# Stellungnahme zum Netzentwicklungsplan 2013

Am 2. März 2013 wurde von den Übertragungsnetzbetreibern der erste Entwurf des „Netzentwicklungsplans Strom 2013“ (NEP) sowie der erste Entwurf des „Offshore-Netzentwicklungsplans (O-NEP) gemäß §12b EnWG der Öffentlichkeit vorgestellt.

Der WWF nimmt hierzu Stellung und konzentriert sich bei der Bewertung auf die Eignung der Entwürfe, die in der WWF Stellungnahme zum überarbeiteten Entwurf des NEP 2012 aufgestellten Forderungen zu erfüllen.

Figure 2:  
Main drivers for investment in new or refurbished power lines  
(projects of European Significance)

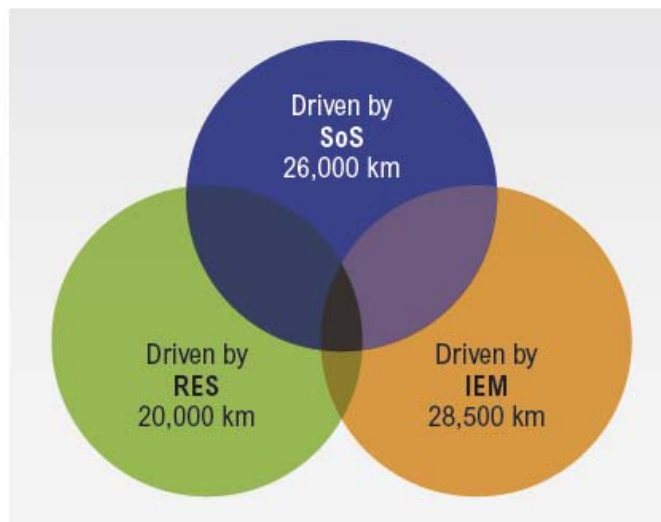
Im Rahmen der Veröffentlichung des ersten europäischen Netzentwicklungsplan Ten Year Network Development Plan (TYNDP) hat der europäische Verband der ÜNB, ENT-SO-E drei Treiber für den Netzausbau identifiziert und explizit ausgewiesen. Die Grafik zeigt, dass auf EU Ebene der erste Treiber der „internal energy market“ IEM ist, der zweite Treiber die Versorgungssicherheit und die EE erst als dritter Treiber den Netzausbaubedarf erklären können. (Siehe Grafik)

- Die ÜNB sollen den Netzausbaubedarf für alle Szenarien explizit nach diesen 3 Kategorien aufteilen. Diese Transparenz ist erforderlich, um den Eindruck zu vermeiden, sämtliche Netzausbaupläne seien auf den Ausbau von EE zurückzuführen. Darüber hinaus könnten auch jene Projekte priorisiert werden, die den Ausbau der EE in den Vordergrund stellen und möglicherweise dadurch höhere Akzeptanz genießen.
